SERVICE INFO – INA 0037

Servicemerknad for VAG-aggregatdrift med 1.9 TDI motorer med en friløpsremskive OAP

Figur 1: Spennenhets 533 0081 30 - brukes i 1.9 TDI motorer

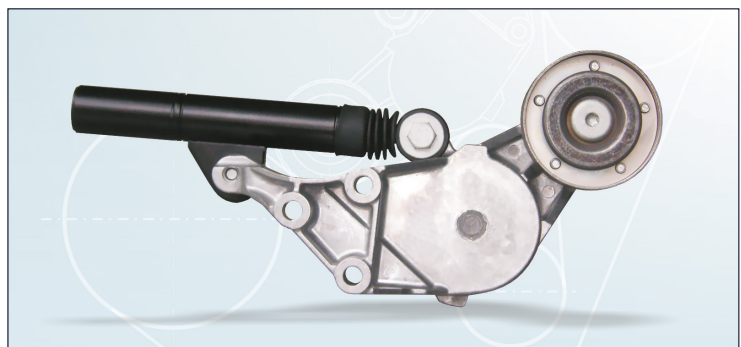
I verste fall kan overdreven dynamisk bevegelse av kileremmen føre til støy oppbygging, eller til og med skade til kileremspenneren.

Dette fører til en feil i hele det monterte drevet, som fører til kjøretøyets tekniske havari.

I monterte drev med spennenhet 533 0081 30 (Fig. 1), må den stive remskiven på generatoren skiftes ut med en INA-friløprensken OAP (Fig. 2).
